ЕВРАЗИЙСКАЯ ЭКОНОМИЧЕСКАЯ КОМИССИЯ СОВЕТ

РЕШЕНИЕ

№ 29

О внесении изменений в технический регламент Таможенного союза «О безопасности колесных транспортных средств» (ТР ТС 018/2011)

в) для противотуманных фар

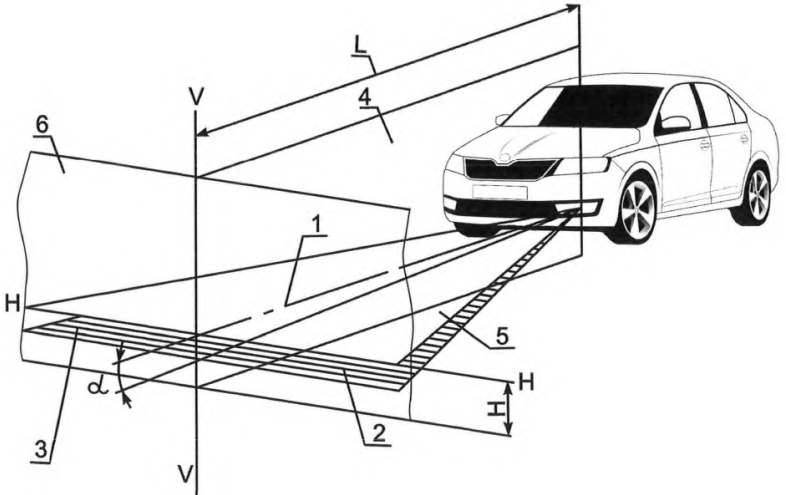
в) рисунок 3.1 дополнить следующим рисунком:

д) предложение первое пункта 3.8.8 дополнить словами «(рисунок 3.1в)»;
